滁州市博宏烟花爆竹有限公司

新建烟花爆竹仓库项目

安全预评价报告

报告修改情况

F2.2 新建烟花爆竹仓库项目总平面布置示意图

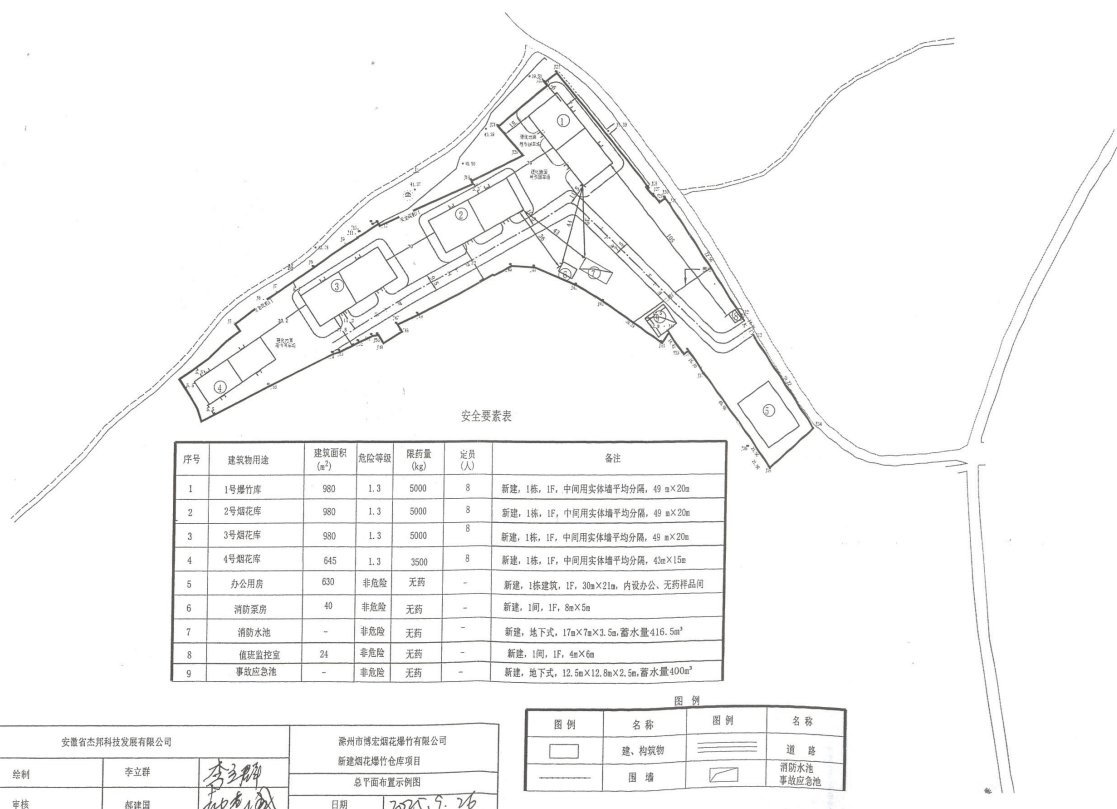
序号	专家审查意见	报告修改情况
一、专家意见		
1	完善安全评价依据,完善库址周边环境勘查及防护目标调查。	已完善安全评价依据,见报告 P4~5。 已完善库址周边环境勘查及防护目标调查,见报告 P9。
2	完善总平面分区、消防水系统、供配电等符合性评价。	已完善总平面分区、消防水系统、供配电等符合性评价,见报告 P11、P15~16、附图 F2.2。
3	明确消防泵房、变配电、门卫等位置,完善总平面布置图及内、外部防火间距、外部安全防护距离符合性评价。	已明确消防泵房、值班监控室等位置,见报告 P10、附图 F2.2。 库区用电引自库区围墙外东侧 10kV 变压器,通过埋地电缆引入办公用房内配电开关箱,然后通过埋地电缆分配到用电场所见报告 P15。 已完善总平面布置图及内、外部防火间距、外部安全防护距离符合性评价,见报告 P34~35, P45~46 和附图 F2.2。
4	完善烟花爆竹仓储、作业过程中危险有害因素辨识和烟花爆竹装卸、搬运、码垛等库区作业安全对策措施及建议。	已完善烟花爆竹仓储、作业过程中危险有害因素辨识和烟花爆竹装卸、搬运、码垛等库区作业安全对策措施及建议,见报告 P20~21、P48~49、P56。
5	细化防火、防爆、防雷、防静电、抗震、监控等安全对策措施与建议。	已细化防火、防爆、防雷、防静电、抗震、监控等安全对策措施与建议,见报告报告 P47~53。

1. 完善安全评价依据，完善库址周边环境勘查及防护目标调查。
2. 完善总平面分区、消防水系统、供配电等符合性评价。
3. 明确消防泵房、变配电、门卫等位置，完善总平面布置图及内、外部防火间距、外部安全防护距离符合性评价。
4. 完善烟花爆竹仓储、作业过程中危险有害因素辨识和烟花爆竹装卸、搬运、码垛等库区作业安全对策措施及建议。
5. 细化防火、防爆、防雷、防静电、抗震、监控等安全对策措施与建议。

以及“安全出口”标志灯具均采用防爆型并提出安全对策措施，见报告P51~52。
8	道路	在库区设不小于 7.5 米宽主干道，库房距主干道中心线距离不小于 10 米，见报告 P12、P34~35、附图 F2.2。
9	附属设施（干温湿度表、感烟、大门口岗亭）	1.3 级库房内设置的点型感烟探测器、温湿度感应器，均采用防爆型，见报告 P17。 新建1间值班监控室，建筑面积24m ² ，位于库区大门的右侧，见报告P12、附图F2.2。
汪宇清专家个人意见		
1	完善库址周边环境勘查及防护目标调查。	已完善库址周边环境勘查及防护目标调查，见报告 P9。
2	核实烟花爆竹运输是否穿越人员密集场所，评价其风险影响分析。	已核实，烟花爆竹在运输过程中未穿过滁州市示范性综合实践基地等人员密集场所，已评价其风险影响分析，见报告 P45~46、附图 F2.3。
3	完善细化烟花爆竹储存过程、作业过程危险有害因素识别、分析。	已完善细化烟花爆竹储存过程、作业过程危险有害因素识别与分析，见报告 P20~21。
4	完善重大事故后果定量风险计算分析。	已完善重大事故后果定量风险计算分析，见报告 P42~46。
5	完善烟花爆竹仓库与周边的相互影响分析。	已完善烟花爆竹仓库与周边的相互影响分析，见报告 P45~46。
6	补充装卸、搬运、码垛等库区作业安全对策措施及建议。	已补充装卸、搬运、码垛等库区作业安全对策措施及建议，见报告 P48~49、P56。
胡忠玉专家个人意见		
1	完善评价依据。如 GB50016、《建筑防火通用规范》选址论证意见等	已完善安全评价依据，见报告 P4~5。
2	完善消防水系统、总平面分区等符合性评价	已完善总平面分区、消防水系统、供配电等符合性评价，见报告 P11、P15~16、附图 F2.2。
